Cédula de Evaluación Postsísmica anexa a este Aviso del inmueble ubicado en:

UNIDAD HABITACIONAL TLALPAN  
"EDIFICIO 4 C"  
COLONIA EDUCACIÓN  
DELEGACION COYOACÁN

Se comunica que el documento anexo es una evaluación postsísmica preliminar, la cual indica que el inmueble de uso habitacional, ubicado en Unidad Habitacional Tlalpan "Edificio 4 C", Col. Educación, Delegación Coyoacán, es de **RIESGO MEDIO** por lo que se deberán realizar los trabajos de reparación y reforzamiento de los muros agrietados de acuerdo al detalle 1 anexo, antes de ser ocupado. No obstante, de conformidad con el artículo 139 del Reglamento de Construcciones para el Distrito Federal (RCDF-2016) pertenece al subgrupo B2, por lo que **debe proceder obligatoriamente** de acuerdo con lo establecido en el Artículo 179 y demás relativos y aplicables de dicho ordenamiento legal.

DETALLE 1  
REPARACIÓN TOTAL DE MURO MAMPOSTERÍA

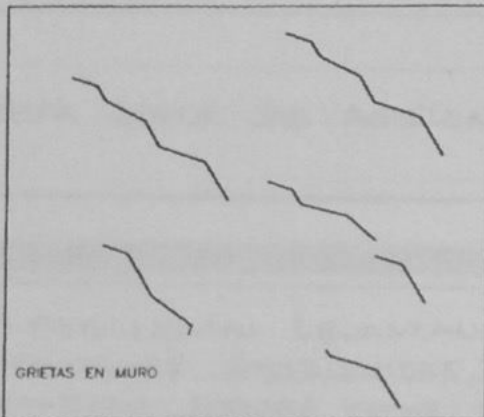
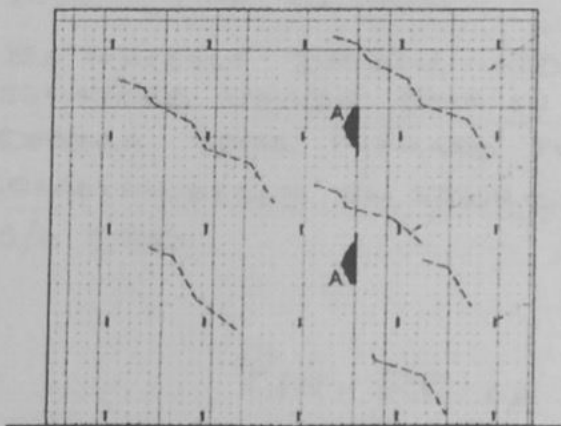
Por lo anterior, deberá obtener el dictamen en comento, en el cual se deberán señalar las recomendaciones complementarias para llevar a cabo las reparaciones y reforzamientos de los muros agrietados. Adicionalmente se recomienda que se lleve a cabo un programa de mantenimiento periódico de la edificación, incluyendo el cajón cimentación.

- 1- EVALUACIÓN Y LOCALIZACIÓN DE GRIETAS
- 2- ELIMINAR RECURRIMIENTOS EN AMBAS CARAS DEL MURO Y LIMPIAR MURO
- 3- REALIZAR PERFORACIONES PARA AHOGAR CONECTORES VAR #3 Ø 50cm.
- 4- COLOCAR MALLA ELECTROSOLDADA 6x6-6/6, EN TODA EL AREA DEL MURO Y EN AMBAS CARAS DEL MURO (EN SU CASO).
- 5- RECUBRIR EL MURO CON UNA CAPA DE 3cm EN AMBOS LADOS, CON MORTERO A BASE DE CEMENTO-ARENA, PROPORCIÓN 1:3
- 6- REALIZAR LIMPIEZA Y APLICAR ACABADO FINAL AL MURO.
